Ref: **Observații la propunerea de Plan Urbanistic Zonal (PUZ) pentru „Reglementare funcțională tramă stradală și utilități pentru zona Livada – Comuna Mogoșoaia, județul Ilfov” (Proiect nr. 019/2020)**

în calitate de locuitori ai comunei Mogoșoaia direct afectați de Propunerea de PUZ pentru „Reglementare funcțională tramă stradală și utilități pentru zona Livada – Comuna Mogoșoaia, județul Ilfov” – Proiect nr. 019/2020 (în continuare, „**PUZ Livada**”), vă transmitem prezentele

Anexa 1

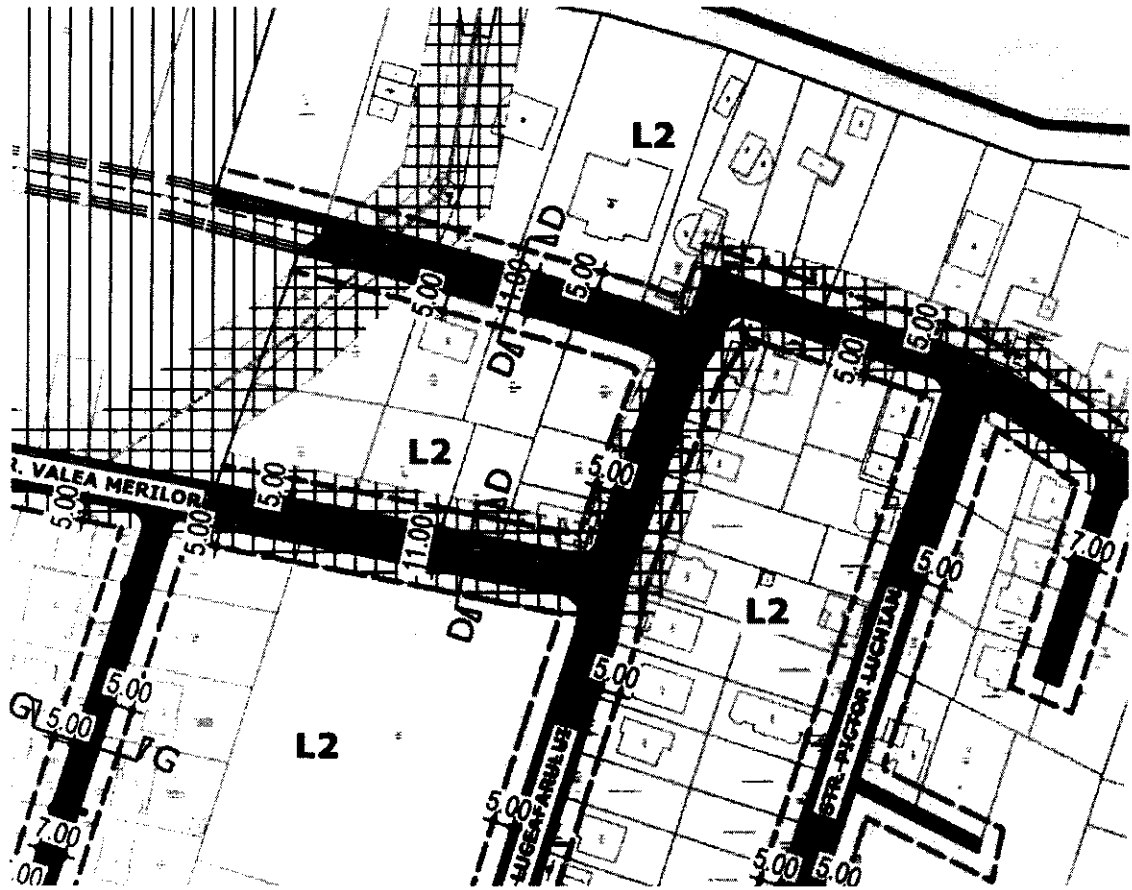
1. **Impactul substanțial asupra dreptului de proprietate privată** – astfel cum se poate observa din extrasul atașat din planșa PUZ Livada (Anexa 1), dar și din fotografiile care indică poziționarea imobilului din Str. Valea Merilor nr. 2 și situația de fapt curentă (Anexa 2), proiectul, în forma sa actuală, ar urma să impacteze substanțial imobilele deținute de subsemnații, anume:

- a. Pentru **imobilul din strada Valea Merilor nr. 2** – retragerea propusă a aliniamentului **traversează însăși casa** existentă pe proprietate, ceea ce ar impune un scenariu extrem în care ar fi necesare lucrări de demolare a casei.

- b. Pentru **terenul intravilan situat în Comuna Mogoșoaia, tarla 50, parcela 458/1** planul propus are în vedere o retragere a aliniamentului care afectează substanțial proprietatea Așadar, proiectul își propune o **limitare excesivă și severă** a drepturilor de proprietate deținute de subsemnații asupra imobilului și terenului în discuție, **limitare însă nejustificată și complet disproporționată** având în vedere că volumul traficului din zona Str. Lucafăruului/ Str. Valea Merilor nu necesită în niciun caz adoptarea unor astfel de măsuri (se poate observa și estima inclusiv din fotografia anexată că traficul din zonă este extrem de redus, iar străzile în cauză sunt foarte puțin circulat).

Având în vedere volumul redus al traficului din zonă, se impune, așadar, reconfigurarea PUZ astfel încât să nu existe niciun fel de intervenții / exproprieri asupra imobilelor deținute de subsemnații.
2. **Modificarea severă a indicatorilor urbanistici aplicabili în zonă** – conform propunerii aferente PUZ Livada, imobilele aflate în proprietatea subsemnaților se află în zona **L2**, în care este propusă aplicarea unor indicatori urbanistici mult inferior celor aplicabili în prezent, de exemplu: înălțimea maximă propusă prin PUZ Livada este de **P+1E+M** (cu **Hmax=9m**) iar **CUT propus = 0,9**, în timp ce, conform informațiilor din certificatele de urbanism emise pentru imobilele subsemnaților, înălțimea maximă propusă este de **S+P+2E+M** (cu **Hmax=12m**) și un **CUT maxim de 1**.
